ქალაქ ქუთაისში, საქართველოს პარლამენტის კომპლექსზე მშენებლობის ნებართვის გაცემის შესახებ

ექსპერტის დასკვნა № 004493113

ქ. ქუთაისში, პარლამენტის შენობის შიდა კარკასის მზიდი ნაწილი და ასევე გუმბათის კონსტრუქცია, ევროპული ნორმების (ევროკოდების) მიხედვით გაანგარიშების საფუძველზე, აკმაყოფილებს მდგრადობის და სიხისტის პირობებს.

ქ. ქუთაისში, პარლამენტის ადმინისტრაციის შენობის კონსტრუქციული პროექტის შესწავლის შემდეგ დადგინდა, რომ პროექტი პასუხობს მდგრადობის პირობებს. არის მცირე შეუსაბამობები სტრუქტურულ გაანგარიშებასთან და ტექნიკური შენიშვნები, რომლებიც ლოკალური ხასიათისაა, არ მოქმედებენ მთლიანი შენობის მდგრადობაზე და შესაძლებელია მათი გამოსწორება. შენობა, პროექტის მიხედვით განხროციელების შემთხვევაში, დააკმაყოფილებს მდგრადობის პირობებს.

სურათ 2

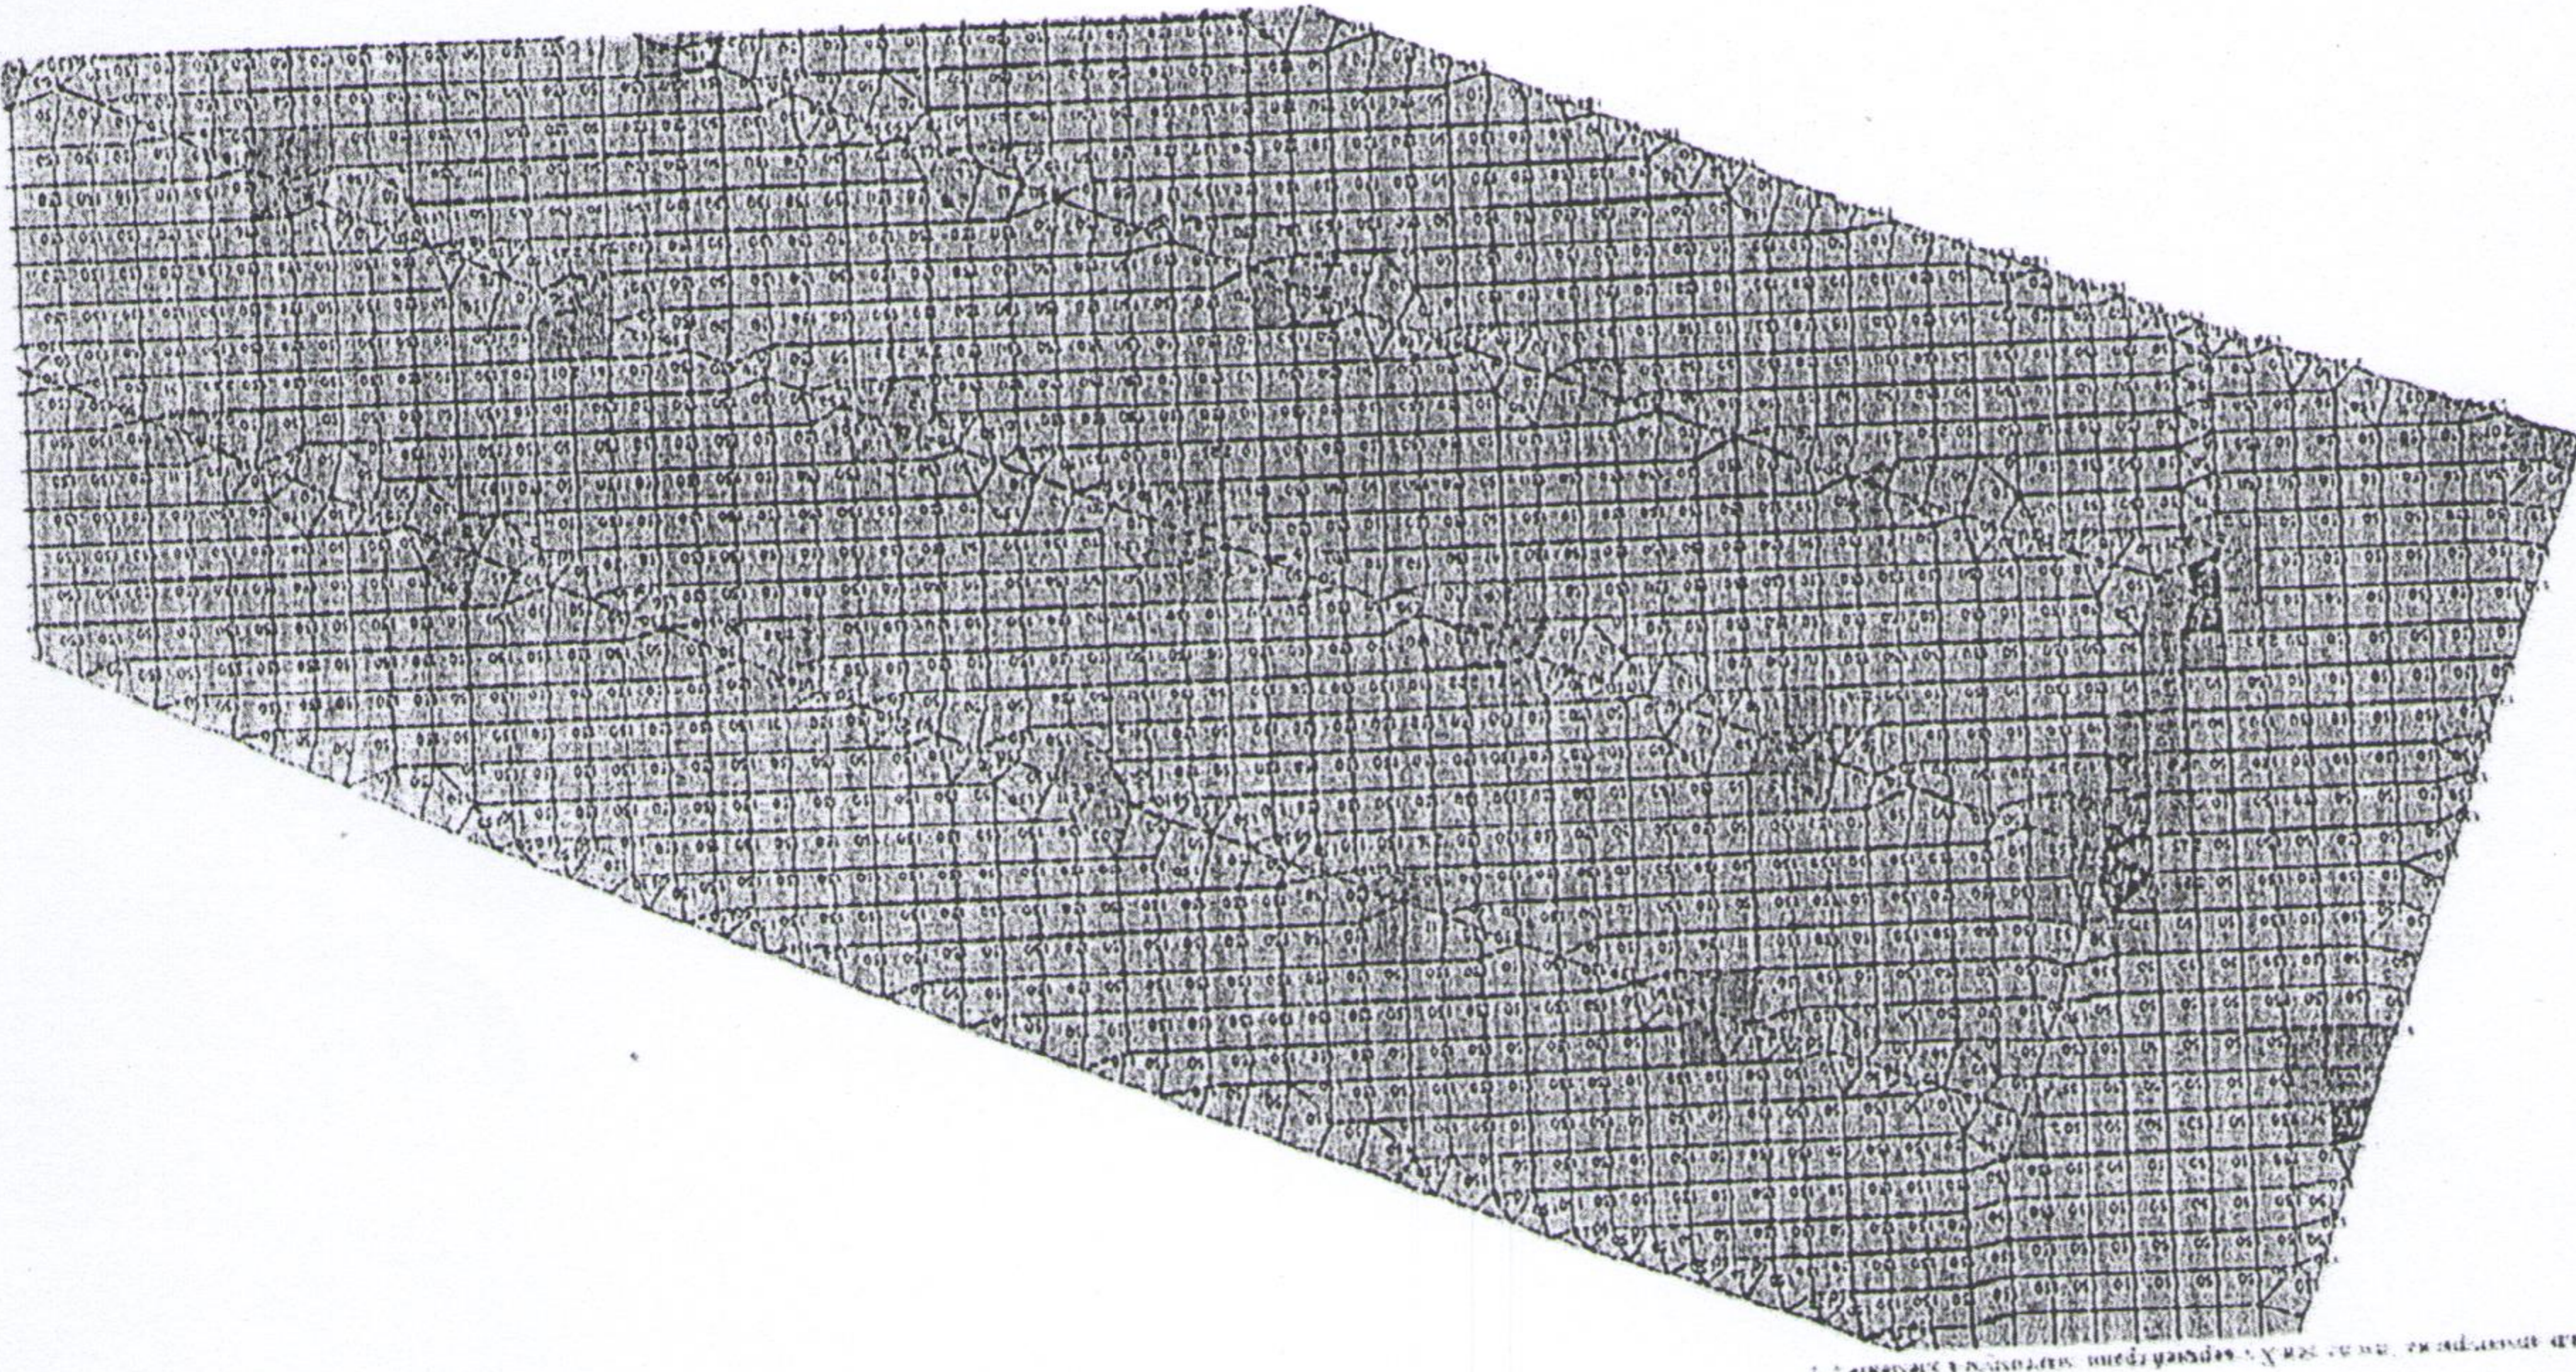
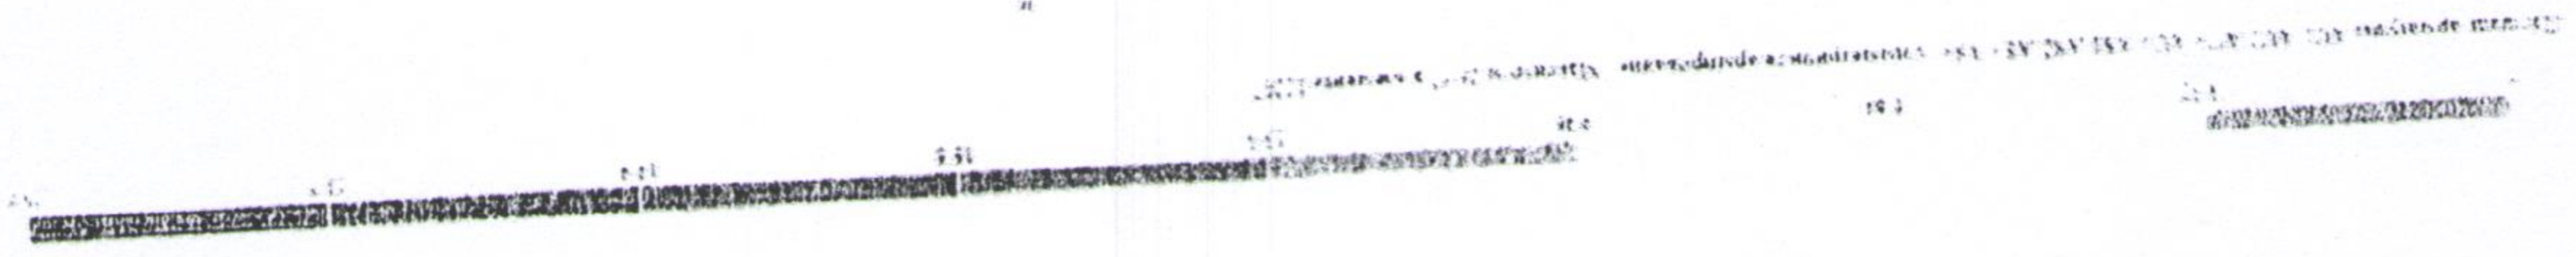
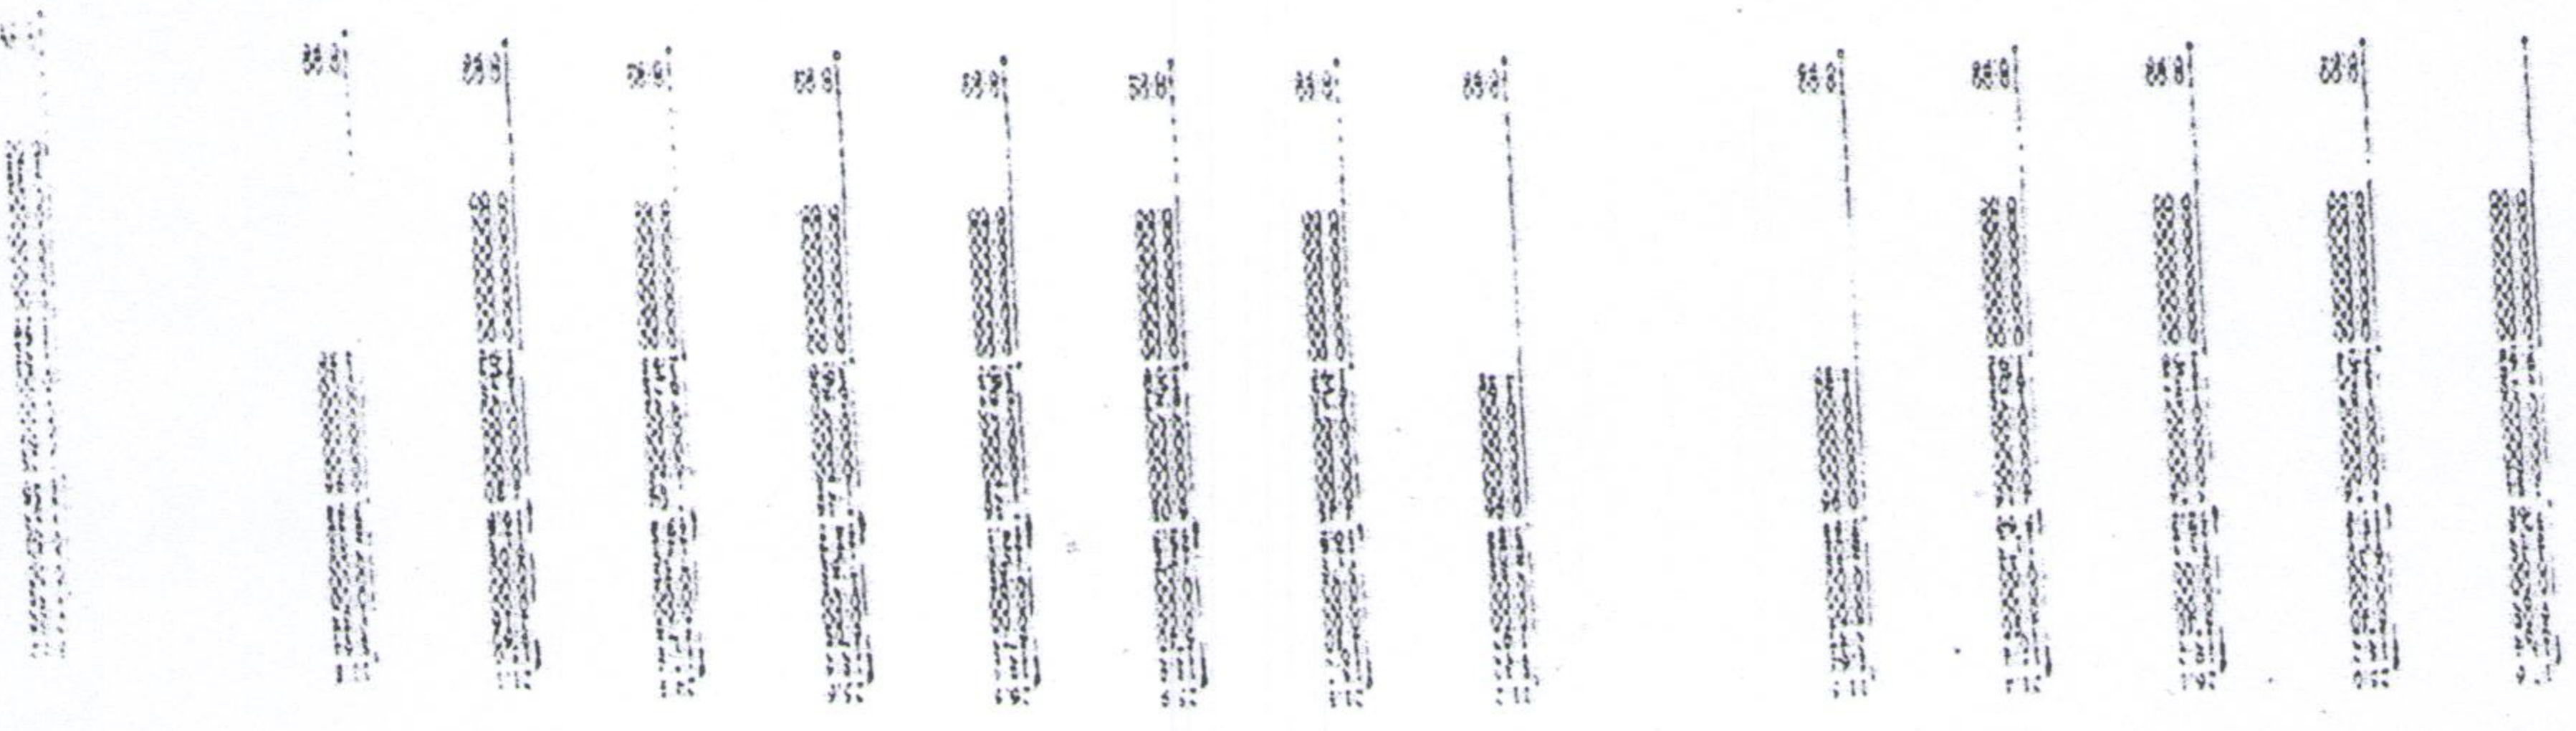
2) ფილაების არმირება 135.28 ნიშნულზე დონორზე BX+58, ზედა შიპს არმირება ანგარიშის მიხედვით საქონლს 9,14 სმ, ზოგადში მოცემულია 5,65 სმ (Ø12 ზოგით 200), იხილეთ

სურათ 1

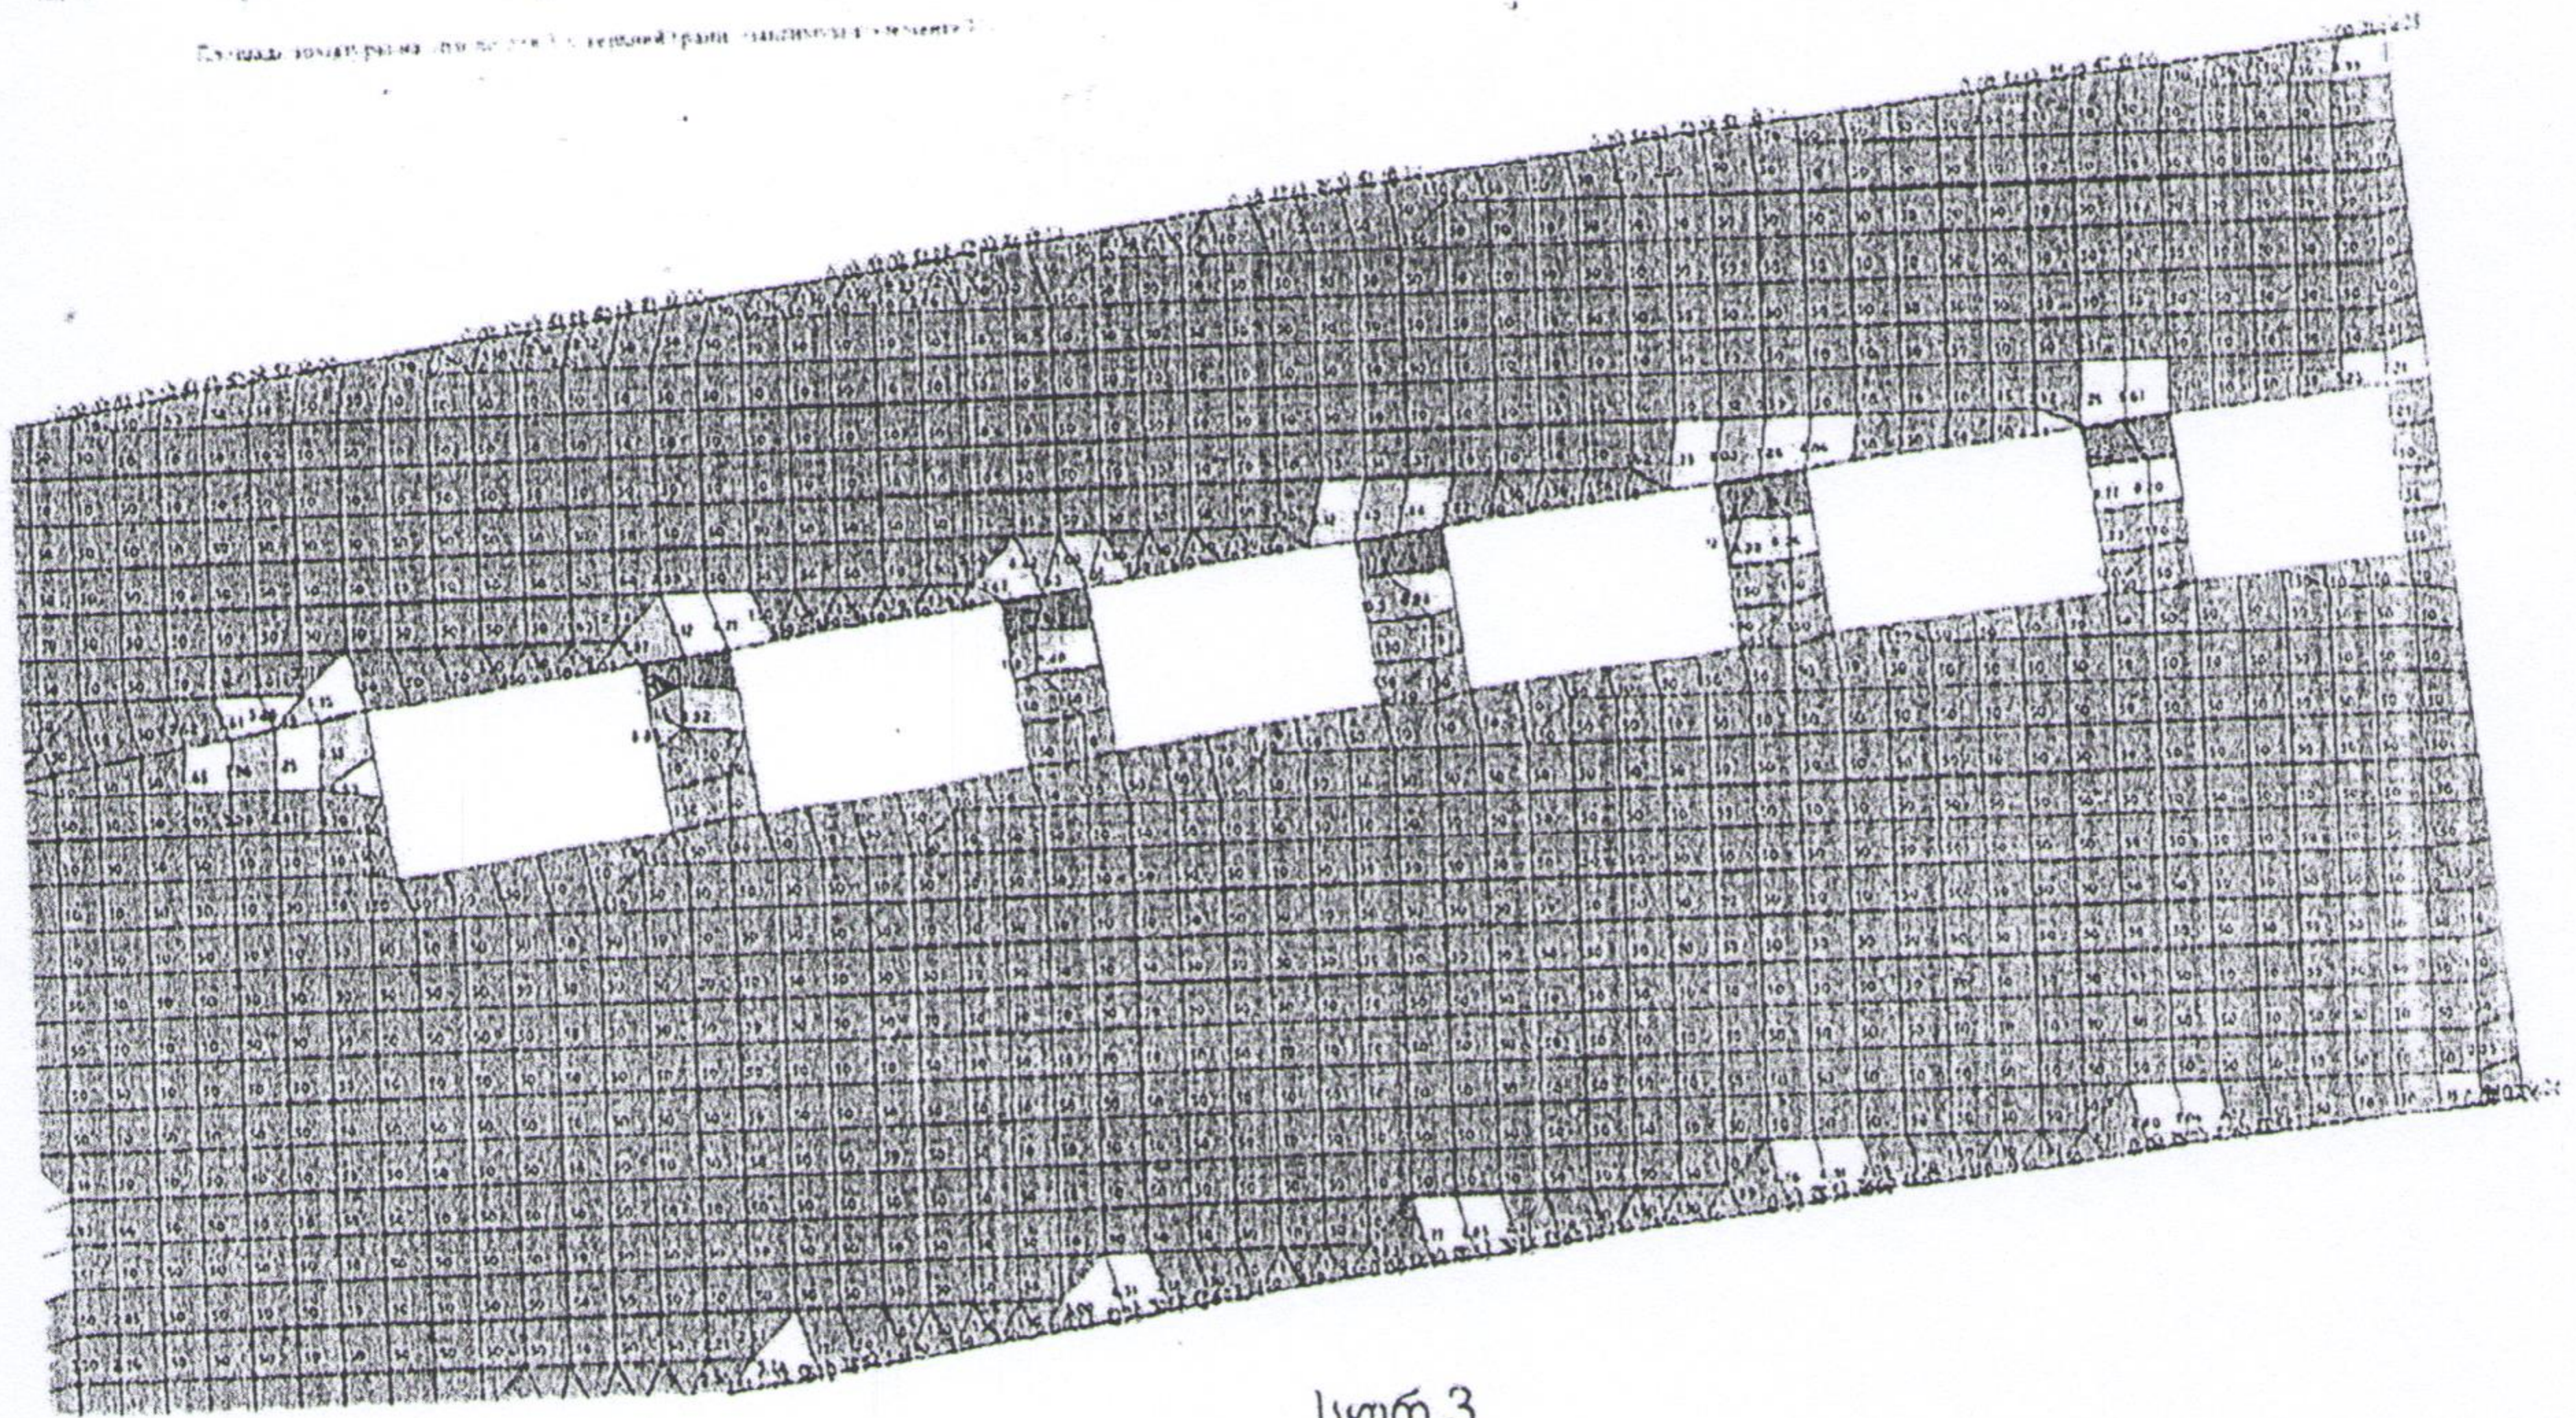
- 1) არმირება მონოლითურ სვეტებში ნიშნულზე 139,08-142,28 არასაკმარისია: პროექტში მითითებულია 12Ø16 = 24.13 სმ², ანგარიშით კი საჭიროა: სვეტი TC13, ღერძზე BX28 - 25 სმ²; სვეტი TC13, ღერძზე BX29 - 26.1 სმ²; სვეტი TC13, ღერძზე BX35 - 25.9 სმ²; სვეტი TC13, ღერძზე BX36 - 26.6 სმ²; სვეტი TC13, ღერძზე BX37 - 25.6 სმ²; სვეტი TC13, ღერძზე BX38 - 24.8 სმ² (სურ 1).

სურ 3

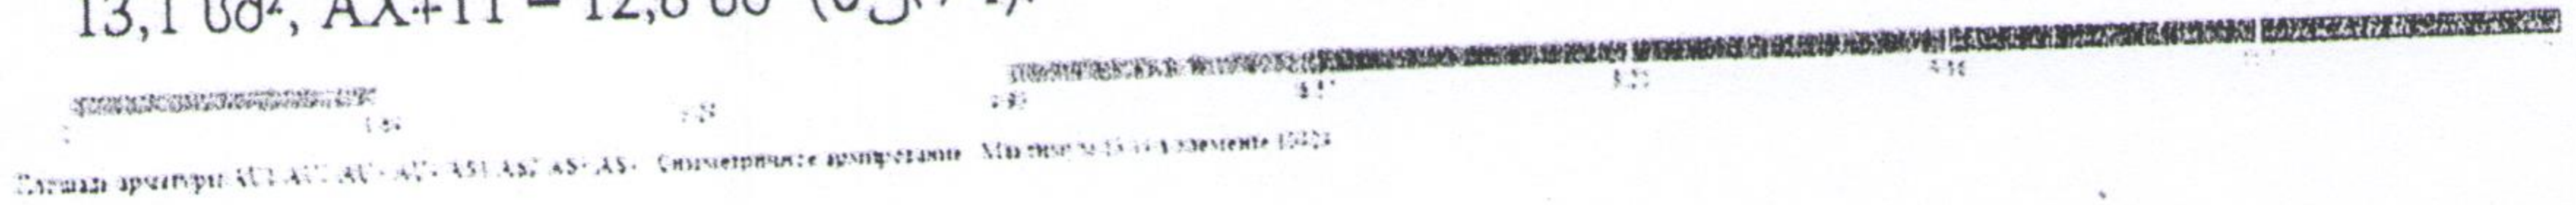
3) ფილის არმირება 139,08 ნიშნულზე AX+09, AX+10, AX+11, AX+12, AX+13, ზედა შრის არმატურა ანგარიშის მიხედვით საქიროა 25.9 სმ², პროექტში მოცემულია 21.36 სმ² ($\emptyset 12$ 8200 + $\emptyset 20$ 8200=5,65+15,71). საქიროა აღნიშნულ უბნებში ფილის ხვრელების გაძლიერება. იხილეთ სურ 3
